Réponses à la deuxième série de questions et commentaires
pour la variante au projet à 735 kV de la
Chamouchouane–Bout-de-l'Île
sur les territoires du Saguenay–Lac-Saint-Jean, de la Mauricie,
de Lanaudière, des Laurentides, de Laval et de Montréal
par Hydro-Québec TransÉnergie

Le 18 septembre 2014

Projet à 735 kV de la Chamouchouane-BDI
Variante poste Judith-Jasmin

Carte 1

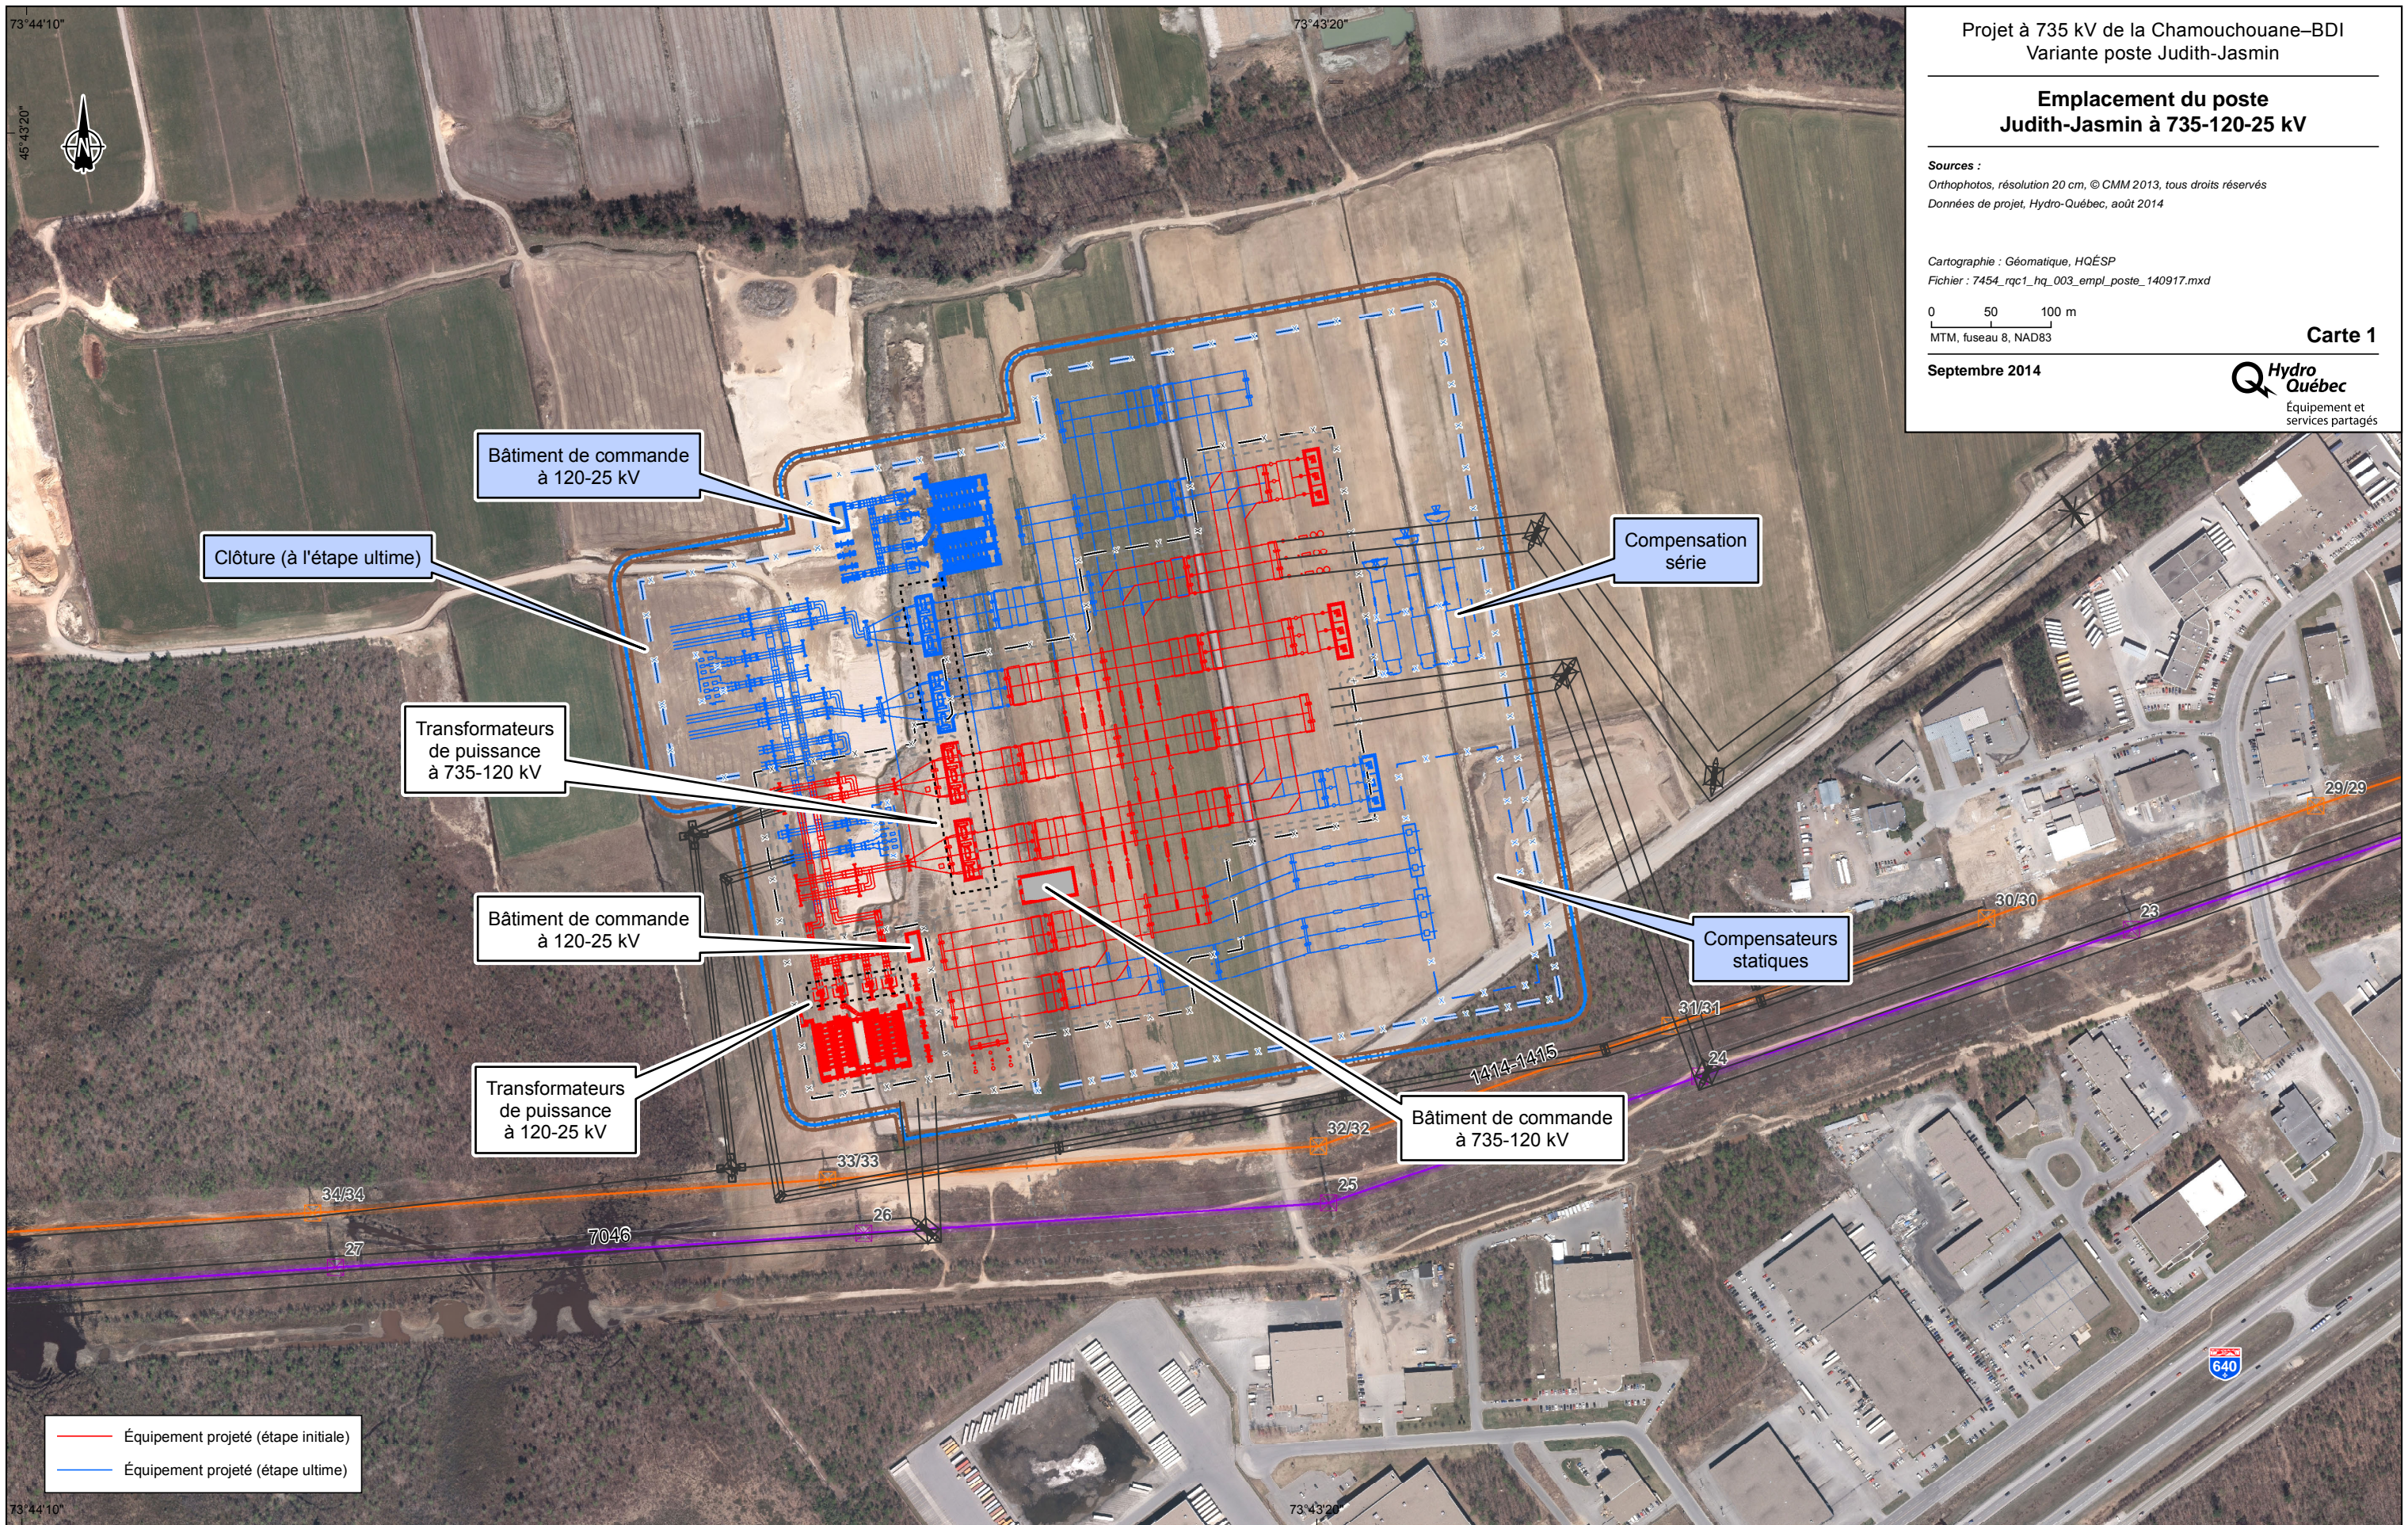
A la suite du dépôt du complément de l'étude d'impact portant sur le poste Judith-Jasmin, Hydro-Québec a réalisé des études environnementales et géotechniques sur l'emplacement proposé et rencontré les propriétaires touchés par le projet afin de bien cerner leurs préoccupations et d'optimiser l'emplacement du poste et le tracé de la ligne d'alimentation.

L'emplacement initial du poste recouvrait des milieux humides qui ont été caractérisés sur le plan environnemental et ont confirmé la présence d'un marécage arborescent comportant des espèces à statut particulier et dont la capacité portante n'est pas propice à la construction d'un poste. La protection de certaines terres agricoles, particulièrement valorisées par leur propriétaire, a également été prise en compte dans l'optimisation de l'emplacement du poste. De même, les propriétaires rencontrés ont demandé des ajustements au tracé de la ligne d'alimentation du poste en provenance du poste de la Chamouchouane, de manière à limiter le morcellement des lots touchés.

La carte 1 illustre l'emplacement optimisé du poste Judith-Jasmin privilégié par Hydro-Québec. D'une superficie de l'ordre de 42 ha dans son aménagement ultime, le poste couvre 11,4 ha de sablières exploitées et 30,8 ha de gazonnière. La nouvelle ligne d'alimentation du poste, quant à elle, longe la limite de la zone industrielle située au sud du poste et permet de limiter le morcellement des lots visés.

Carte 2

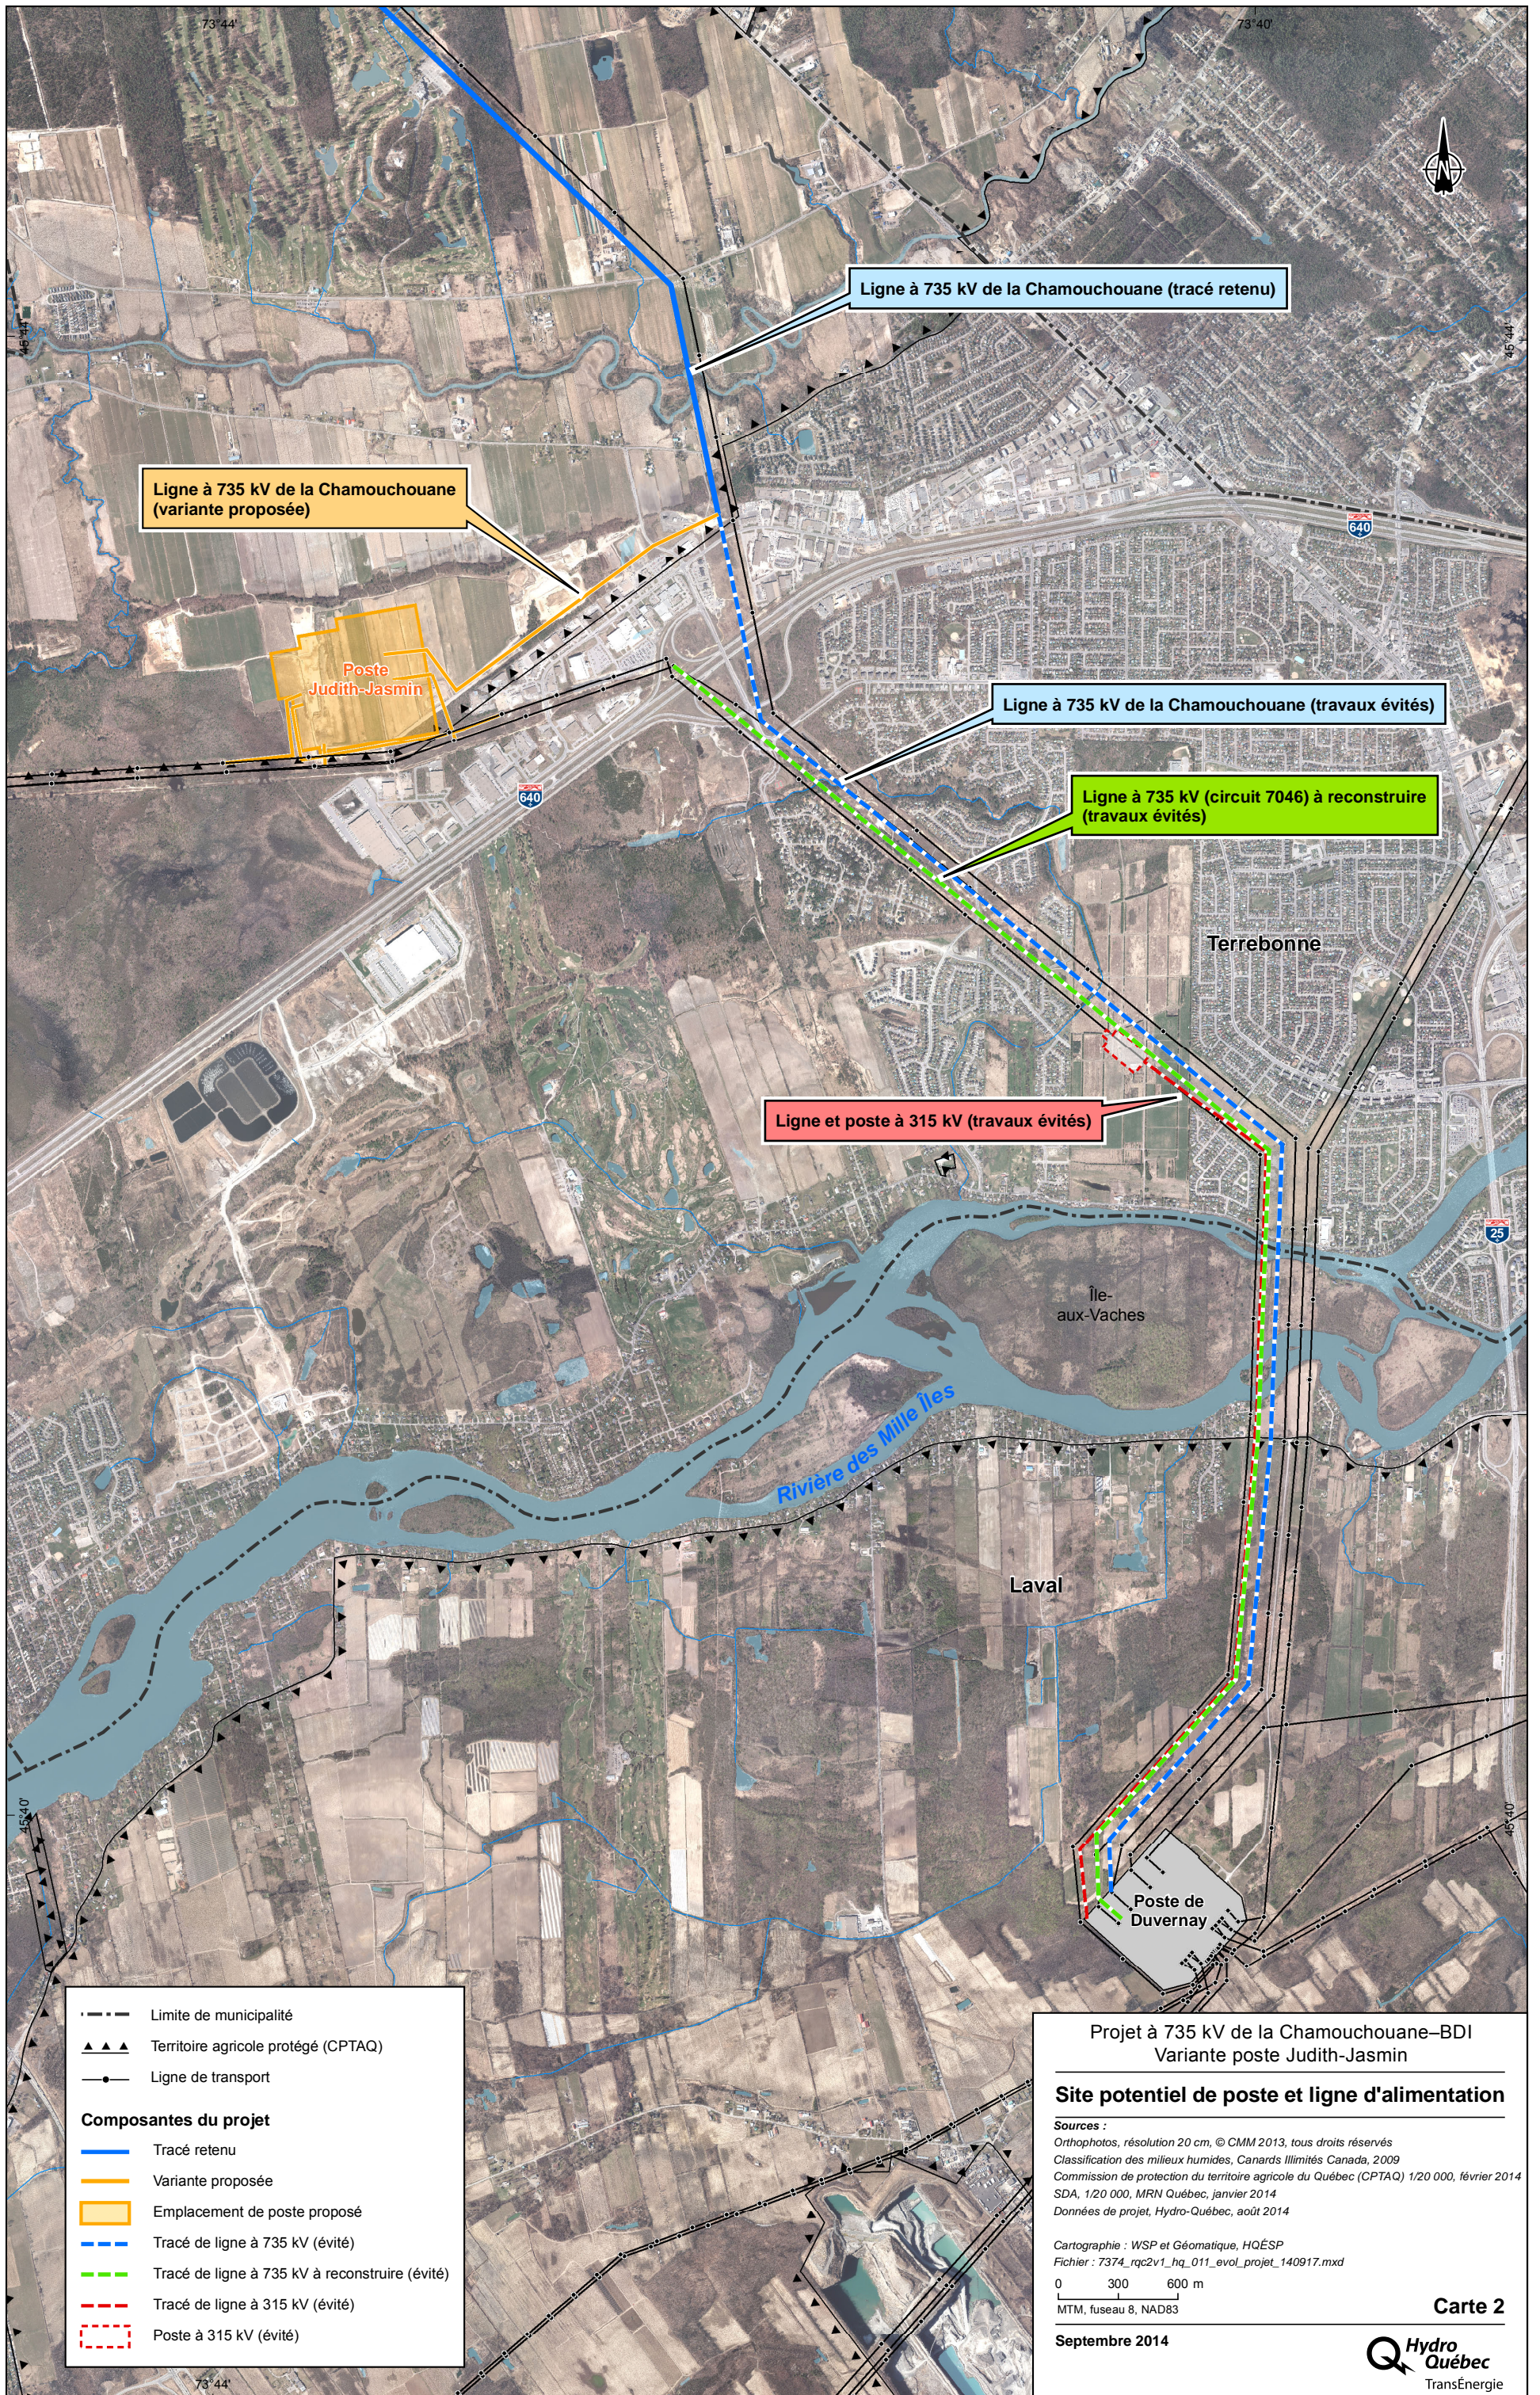
QC2V-1 Le ministère de l'Énergie et des Ressources naturelles recommande d'inclure à la section portant sur la mise en contexte et la justification, une figure tenant sur une page ou deux présentant l'emplacement sur le territoire du nouveau poste et des lignes de transport associées ainsi que les infrastructures évitées par l'adoption de cette variante.

Réponse : La carte 2 intitulée « Site potentiel de poste et ligne d'alimentation » illustre cette demande.
